放射性物質分析・研究施設第2棟における
鉄セル遮蔽体の耐震評価に係る
指摘事項に対するご回答

2023年9月11日

東京電力ホールディングス株式会社
国立研究開発法人日本原子力研究開発機構

コメントリスト

アンカーボルトが複数の場合の有効投影面積 A_c (斜線部分)

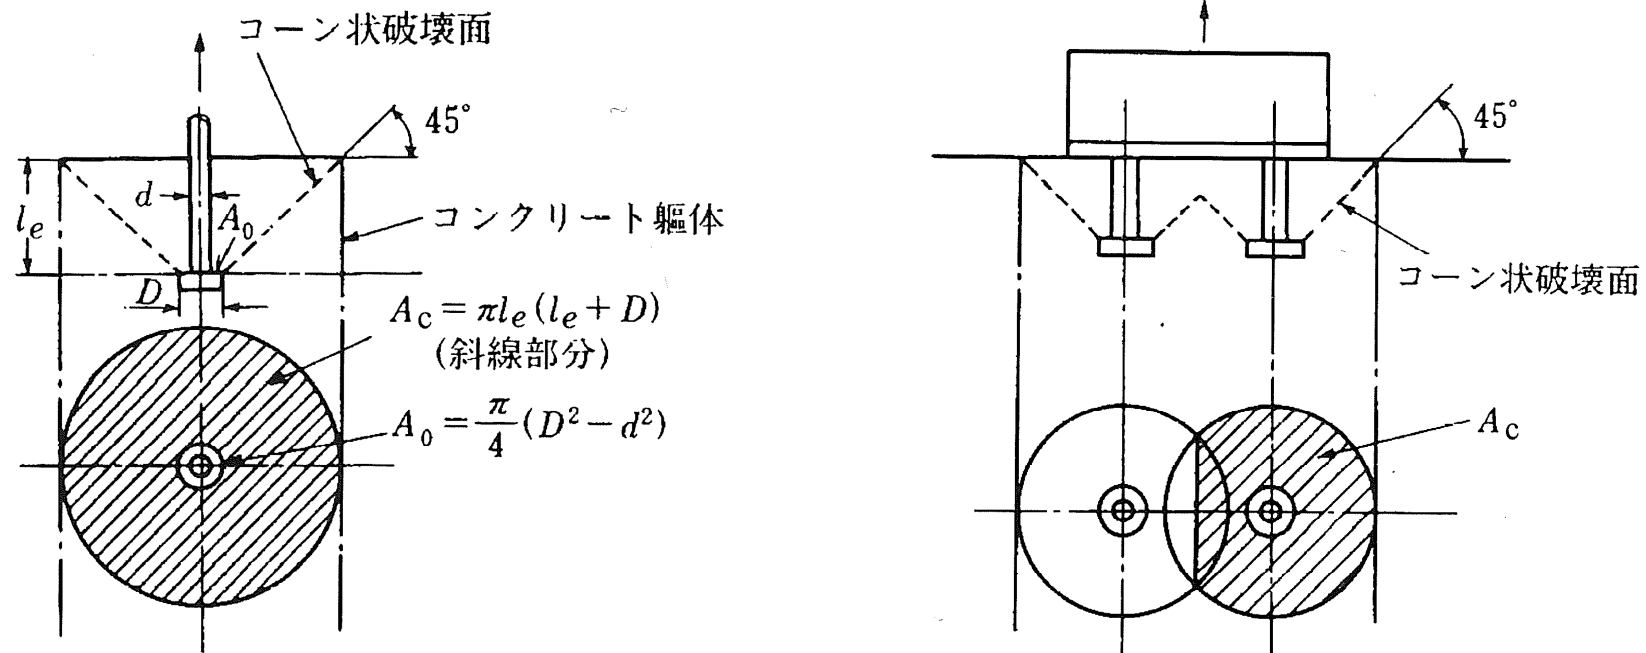
| No. | 実施日 | 指摘事項 | 回答内容 |
|-----|-------------------|--|--|
| 4 | | <ul style="list-style-type: none"> 鉄セル遮蔽体の基礎ボルトを定着しているコンクリートのコーン破壊について確認すること。 | <p>【2023.9.11 技術会合】（今回説明）</p> <ul style="list-style-type: none"> 基礎ボルトを定着しているコンクリートのコーン破壊（アンカー部評価）について説明する。 |

鉄セル遮蔽体の基礎ボルトについて、ブラケットに配置される基礎ボルトについては、互いに隣接しているため、ブラケット／埋込金物ごとに「アンカーボルトが複数の場合の有効投影面積」(右図) の考え方で有効投影面積を算出し、アンカー部評価を行う。
